1 第1章 総則関係

2 第2章第1節第5 防火対象物の床面積及び階等の取扱い関係

3 第2章第1節第9 消防用設備等の設置を要しない部分等関係

別図 1 - 1

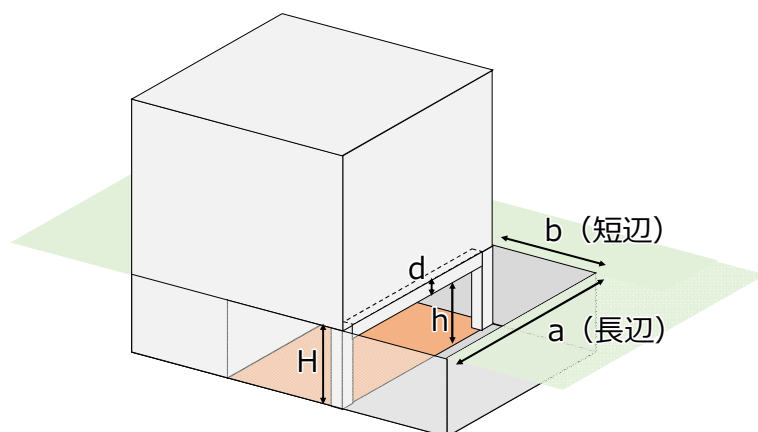
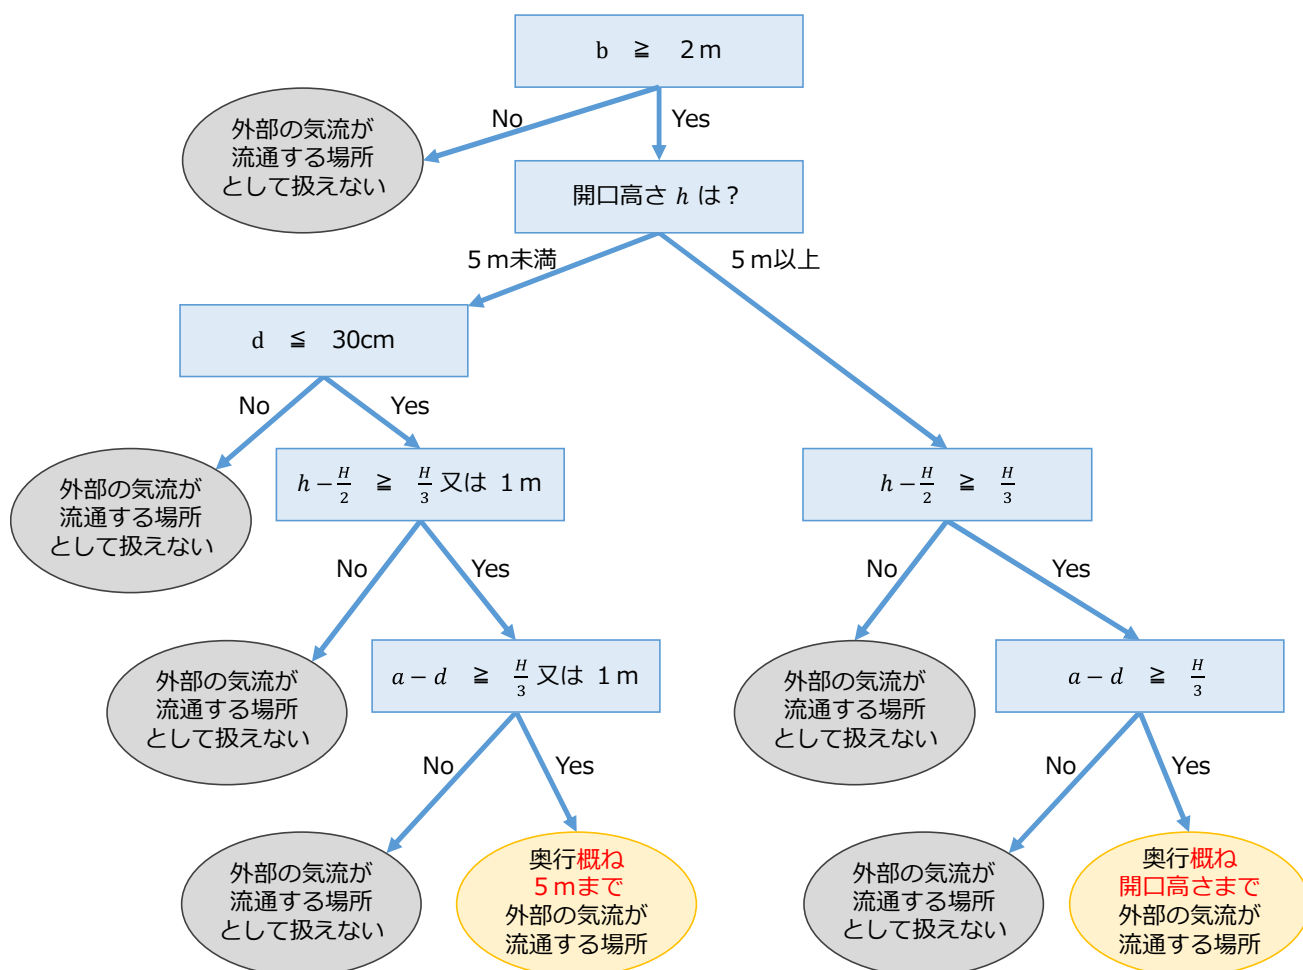
19	2、(1) 第9-1表 特例②	特例②を適用して屋内消火栓設備を免除するにあたり、外部の気流が流通する場所が当該部分に面する屋内部分と開口部のない耐火構造（建築基準法第2条第7号に規定する耐火構造をいう。）の床又は壁等で区画されており、屋内への延焼危険がない場合は、当該屋内部分に自動式の消火設備を設置しなくてもよい。	お見込みのとおり。
20	2 第9-1表 特例③	地下のドライエリアに面する部分は、外部の気流が流通する場所として特例③を適用できるか。	別図1によること。
21	2、(1) 第9-1表 特例②～④	「特例の内容」欄に記載されている「自動式の消火設備」には、政令第29条の4に規定される設備も含まれると解してよい。	政令第29条の4の規定に基づき <u>自動式の消火設備を設置できる部分</u> に設置する場合に限り、お見込みのとおり。
22	2、(1)、 第9-1表 特例②～④	外部の気流が流通する場所に面する屋内の部分が、省令第13条第3項によりヘッドを要しない部分となる場合、当該外気の気流が流通する場所に特例②～④の屋内消火栓設備等の警戒を要しないものとして特例が適用できるか。	スプリンクラーヘッドを設置していない部分は、屋内への延焼拡大防止措置が十分なされているとは判断できないため、適用できない。
23	2、(1) 第9-1表 特例④	四方が壁に囲まれたボイド型の吹き抜け空間に面する廊下等は、外部の気流が流通する場所に該当するか。	特定共同住宅等の位置、構造及び設備を定める件（平成17年3月25日消防庁告示第2号）第4（特定光庭の基準等）、一、(2)、ロを準用し、ボイド型の吹き抜け空間における煙からの安全性が評価できる場合、当該部分に面する部分を外部の気流が流通する場所として取扱うことができる。
24	2、(1) 第9-1表 特例⑤	建築基準法令上床面積には算入されていないが、避難階まで直通していない部分階段に特例④を適用してもよい。	お見込みのとおり。
25	2、(1) 第9-1表 特例⑤	特例⑤について、屋外直通階段が地階までつながる場合で、地階部分の階段が床面積に算入される場合は、地下部分は消防用設備等の設置が必要になるか。	お見込みのとおり。

ドライエリアに面する部分は、下記により外部の気流が流通する場所に該当するかを判断すること。

a : ドライエリアの長辺方向の長さ
 b : ドライエリアの短辺方向の長さ
 d : ドライエリアに面する開口部に存する垂れ壁の深さ
 h : ドライエリアに面する開口部の高さ
 H : ドライエリアに面する部分の天井高さ

別図 2

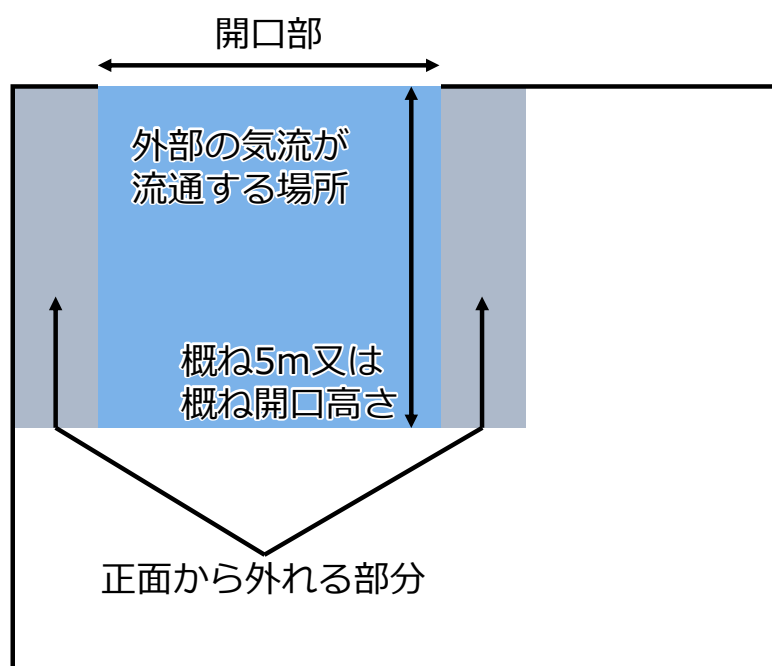
33	2、(1) 第9－1表 特例⑦	階数に算入されない塔屋や地下ピットにおける自動火災報知設備の警戒区域は、上階又は下階と同一の警戒区域（規定の面積の範囲内）とされているが、規定の面積の範囲とは600㎡以下になるか、それとも2の階にわたるものとして500㎡以下になるか。	2以上の階にわたる場合であっても同一の警戒区域として600㎡以下として差し支えない。
34	2、(1) 第9－1表 特例⑦	自動火災報知設備の地区音響装置を規則第24条第1項第5号の規定により設置する場合、塔屋等が消防用設備等の設置にあたっての階に該当することにより、地区音響装置を階ごとに設けることになるが、例えば塔屋等の近傍の階に設置している地区音響装置により火災の発生を有効に報知することができるかと判断できる場合は、特例により地区音響装置を免除してもよいか。	お見込みのとおり。
35	2、(2)	自動火災報知設備の設置が義務付けられる防火対象物であるが、防火対象物全体が省令第23条第4項第1号口に規定する外部の気流が流通する場所に該当する場合、感知器を設置する場所がないことから、自動火災報知設備の設置を要しないと解してよいか。	お見込みのとおり。なお、非常警報設備の設置が義務付けられる場合は、非常警報設備を設置すること。
36	2、(2) 第9－2表	一面の一部が開放されている場合の外部の気流が流通する場所はどの範囲か。	原則、開放されている開口部の正面とする。 なお、正面から外れる部分は別図2を参考とし合理的に判断されたい。
37	2、(2) 第9－2表	外部の気流が流通する場所の開口部にルーバー等が設置された場合は如何に取り扱うのか。	別図3によること。
